**Seminario Nazionale per l'approfondimento degli aspetti tecnici relativi al  
Deposito Nazionale e Parco Tecnologico (ex art. 27, co. 4 D.lgs. n. 31/2010 e ss.mm.ii.)**

INTERVENTO DEL PARTECIPANTE:

Prof. Enrico Corrado, Borgogno Mondino  
per Comune di Rondissone

Sessione «Piemonte» del 15/11/2021

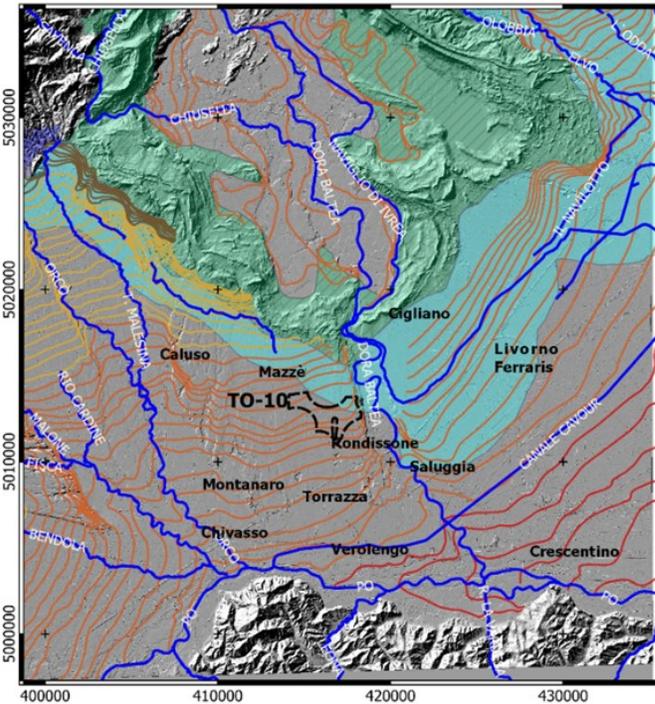
**A. Perché si anticipa in DNGS00226 una graduatoria che si basa su un numero limitato di CA? CE11** Aree naturali protette; **CE12** Distanza dai centri abitati; **CA10** Presenza di habitat e specie animali e vegetali di rilievo conservazionistico; **CA11** Produzioni agricole di particolare qualità e tipicità; **CA12** Disponibilità di vie di comunicazione primarie e infrastrutture di trasporto **e NON SI CONSIDERANO**, per es., gli aspetti di approfondimento IDROGEOLOGICO (CA08) non considerati (GIA' IRRAGIONEVOLMENTE!) nell'applicazione dei CE (CE10)?

**B. Perché la graduatoria (che dovrebbe essere unica) viene organizzata per classi (A1,A2,B,C) disomogenee** per significato e dunque non comparabili ?

**E' curioso che una anticipazione di GRADUATORIA mal strutturata (per classi DISOMOGENEE per significato), ottenuta in riferimento ad un numero molto limitato di criteri di approfondimento (applicati COME?) utilizzando BASI DI DATI GEOGRAFICI impropri per dettaglio e aggiornamento, sia stata pubblicata su un DOCUMENTO UFFICIALE (DNGS00226). TALE GRADUATORIA non DOVEVA essere pubblicata in questa fase ma solo conseguentemente : a) ad approfondimenti condotti con dati geografici DEFINITIVI (e adeguati); b) ad una esplicitazione tecnica CHIARA delle modalità di applicazione dei CA; c) all'applicazione di TUTTI i 13 CA (non solo 5!).**

**Prossimità dell'area di ricarica dell'acquifero profondo al sito TO-10.**

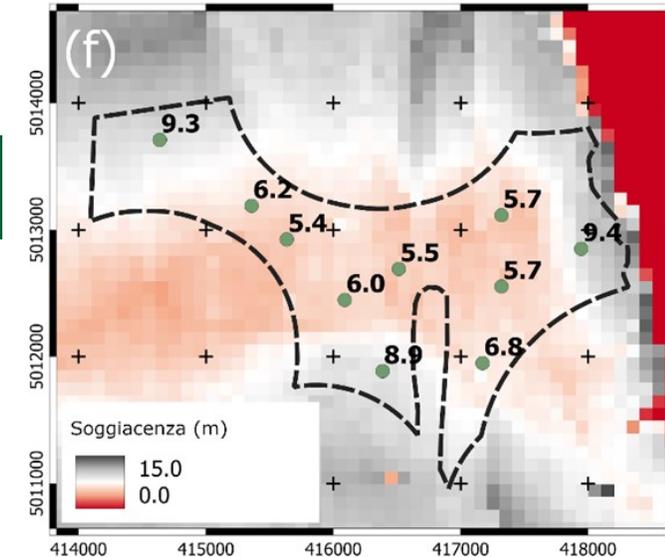
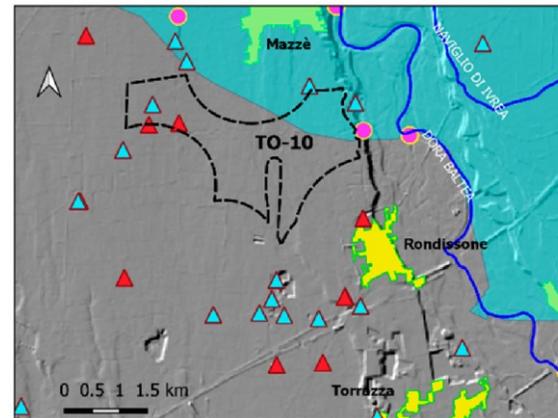
Perché Sogin utilizza **dati geografici NON aggiornati e di dettaglio inappropriato** (es. strato informativo ISTAT 2011 dei centri urbani) ? → Le Regioni rilasciano mappe UFFICIALI aggiornate e dettagliate! **Il criterio dell'UNIFORMITA' di giudizio sull'intero territorio nazionale NON REGGE.** Si usa sempre il miglior dato a disposizione LOCALMENTE. La delega a fasi successive del processo per la «vera» descrizione dell'esistente è **irragionevole** oltre che **costosa** (denaro pubblico). Se **BISOGNA ASSUMERE la base cartografica utilizzata da Sogin come «PROVVISORIA», allora anche le DEDUZIONI che ne derivano lo sono!**

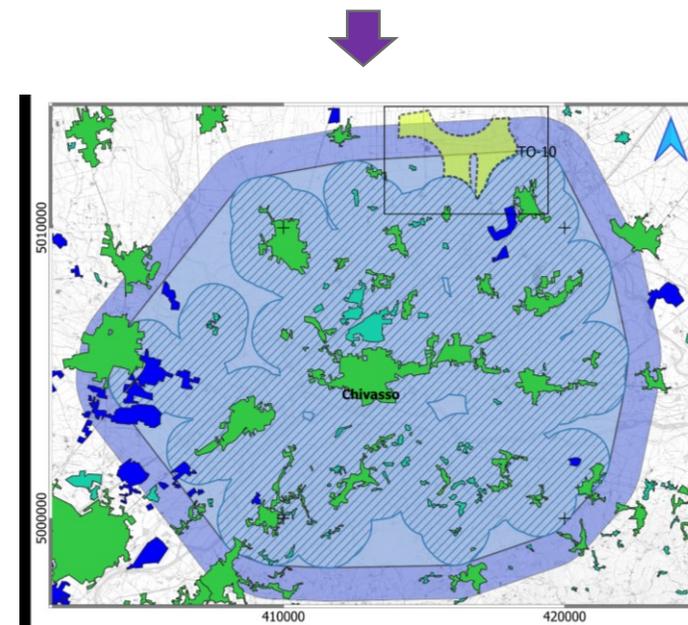
Sogin ha applicato **SOLO il primo livello**, pur commissionando allo studio Karrer (rif. DNGS00198) l'intera analisi → mappa pubblicata in **DNGS00102** ma non utilizzata nell'applicazione dei criteri. **Perché?**

Nel I livello, Sogin ha «scordato» di includere **3 NUCLEI ABITATI** esistenti chiaramente mappati su mappe più aggiornate (BDTRE Reg. Piemonte).

# L'area TO-10 è la nuova "terra dei fuochi"? – Pressione ambientale sull'area e rischi sanitari

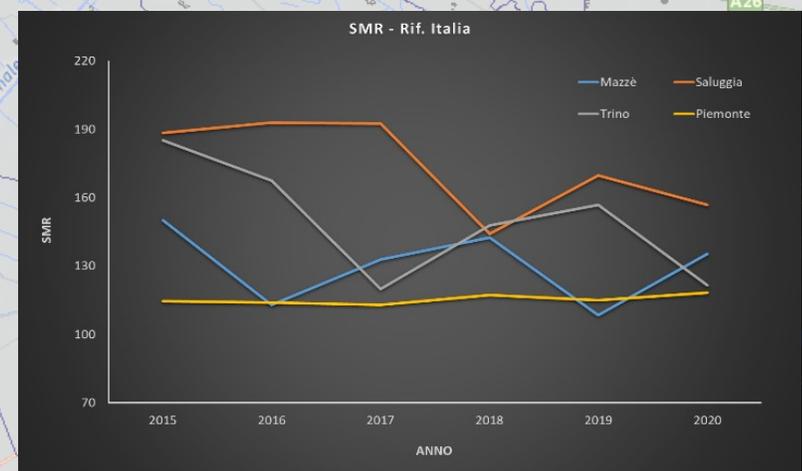
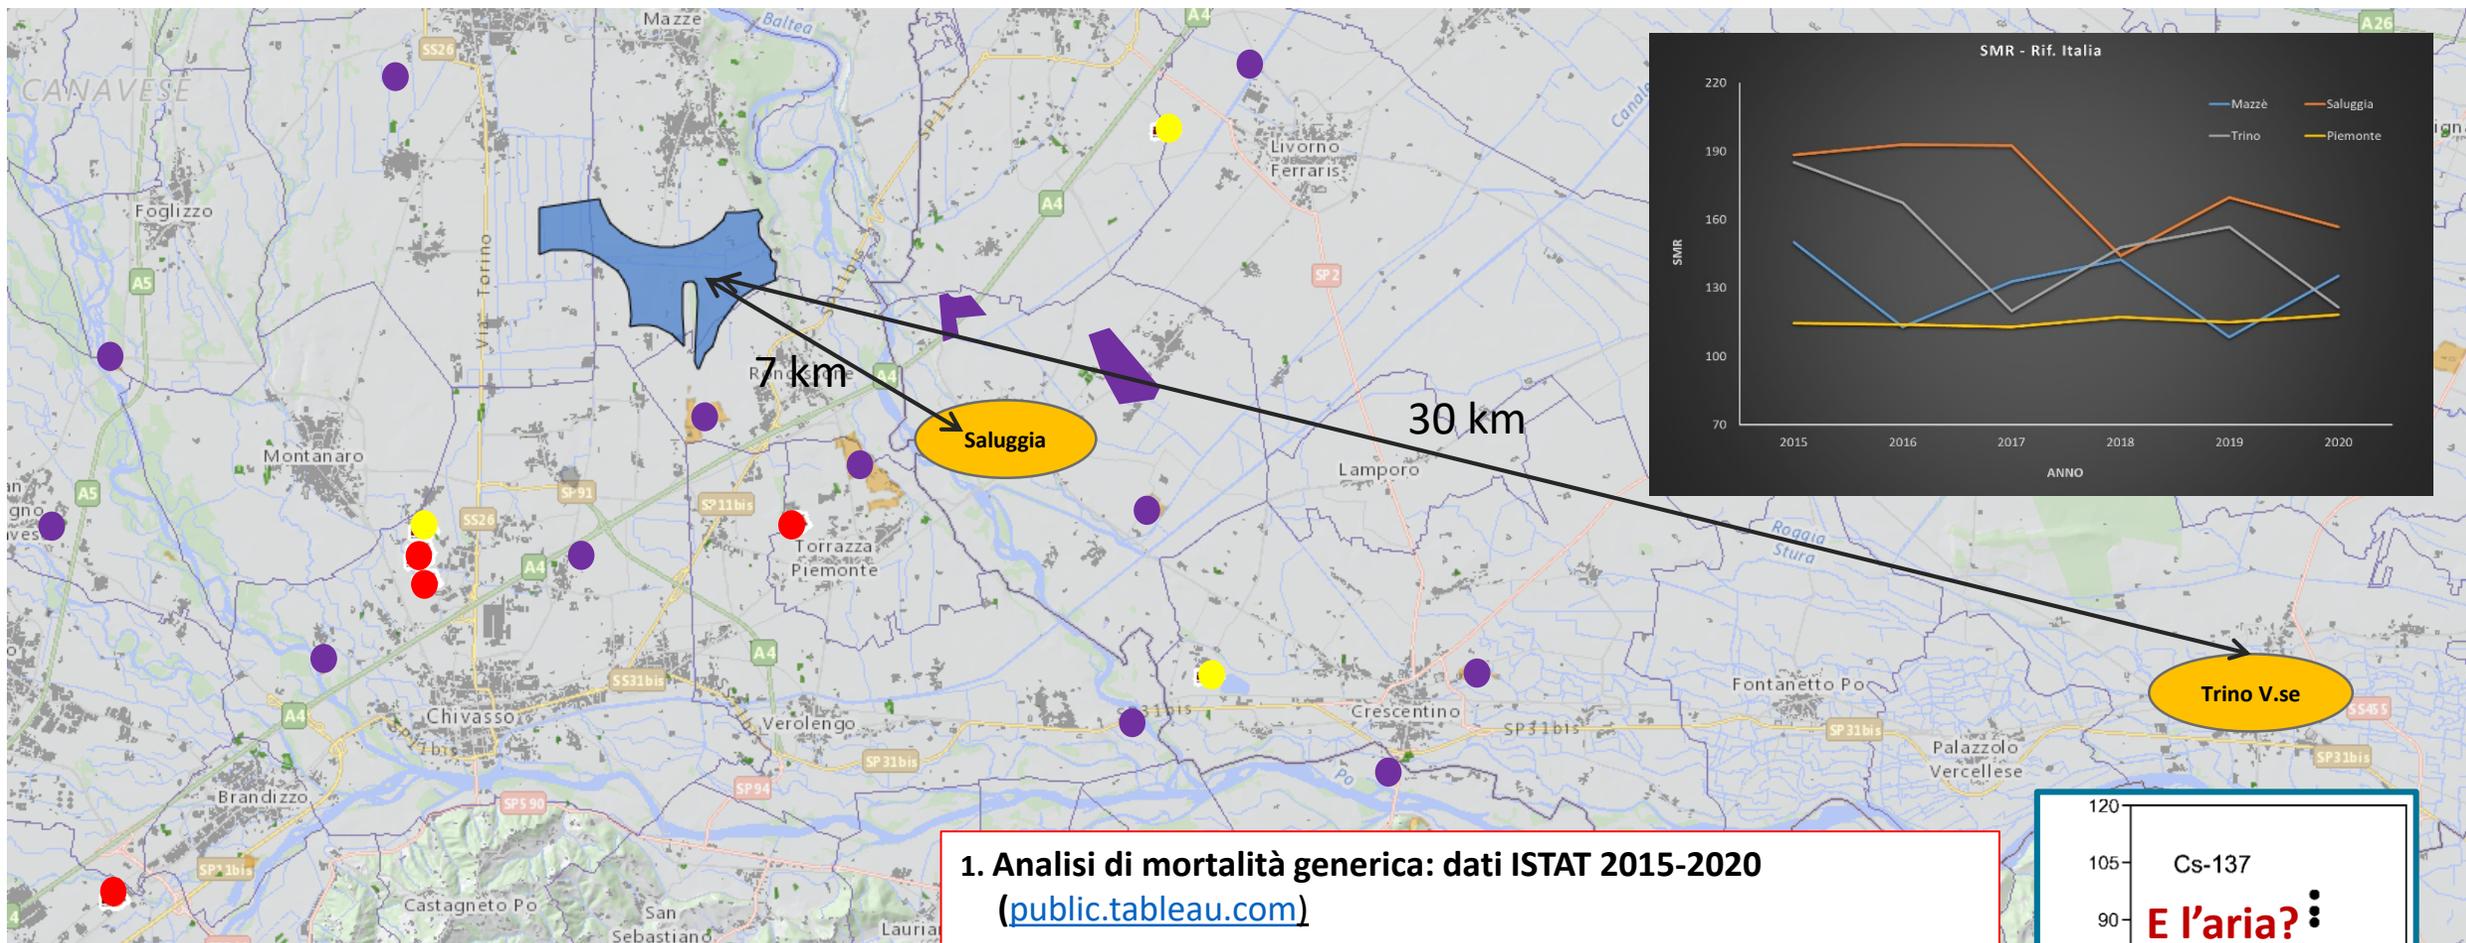
Replicando la procedura per la definizione degli **URBANISMI LOCALI** (livello 2 di analisi) ecco cosa si otterrebbe.

Il sito TO-10 risulta quasi interamente interessato dal buffer dell'urbanismo locale di Chivasso (> 20000 ab.)
